# 改善箇所説明図

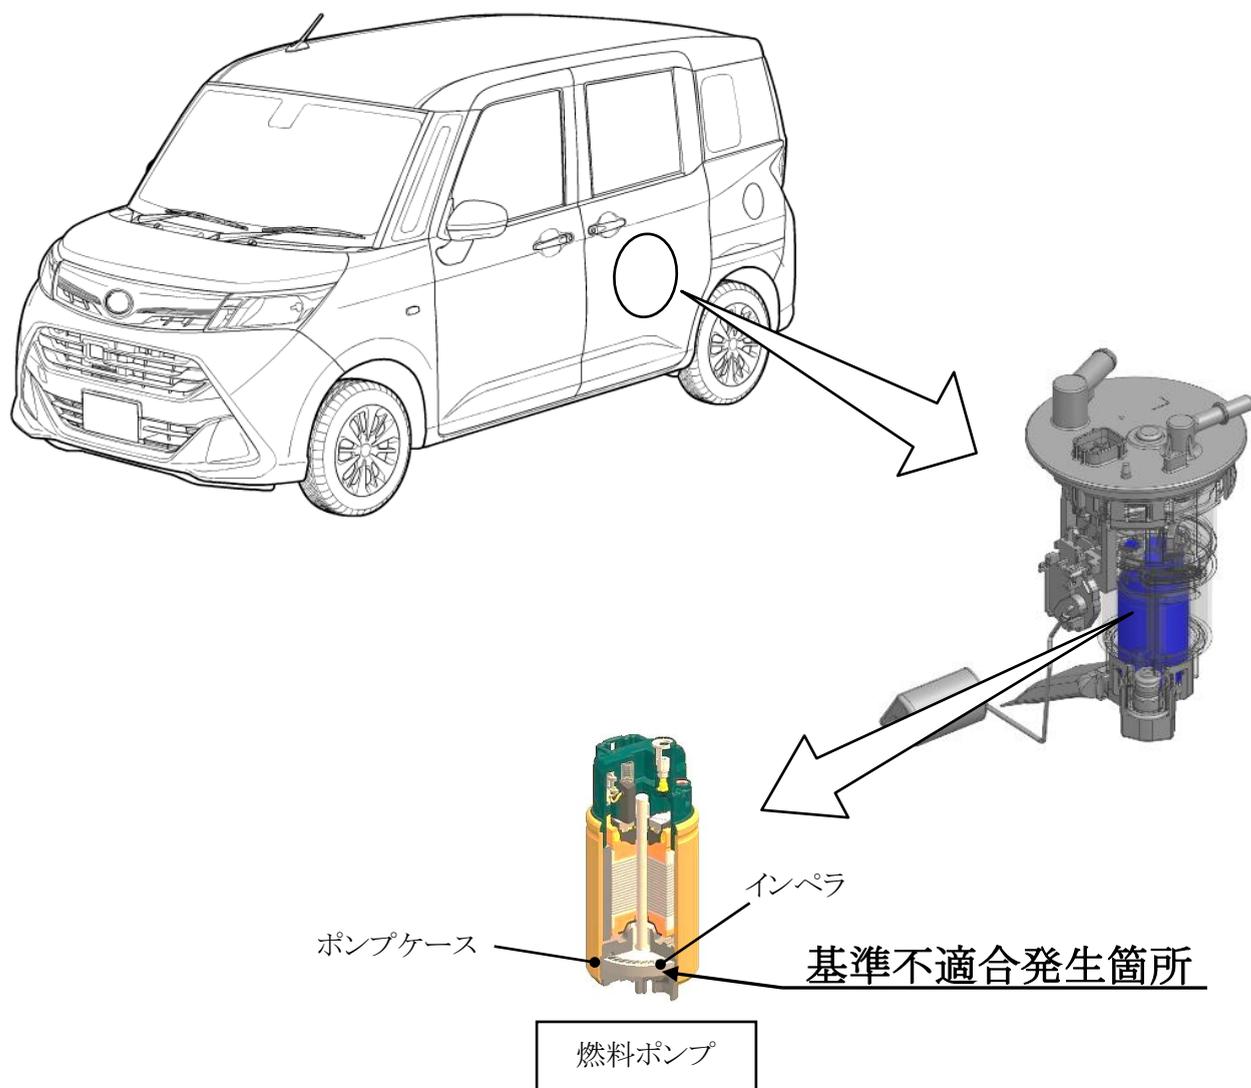
燃料ポンプのインペラ(樹脂製羽根車)において、成形条件が不適切なため、樹脂密度が低くなって、燃料により膨潤して変形することがある。そのため、インペラがポンプケースと接触して燃料ポンプが作動不良となり、最悪の場合、走行中エンストに至るおそれがある。

全車両、燃料ポンプを対策品と交換する。

改善済車両には、車台番号打刻ハイフン後2桁目の上側に黄色ペイントを塗布する。
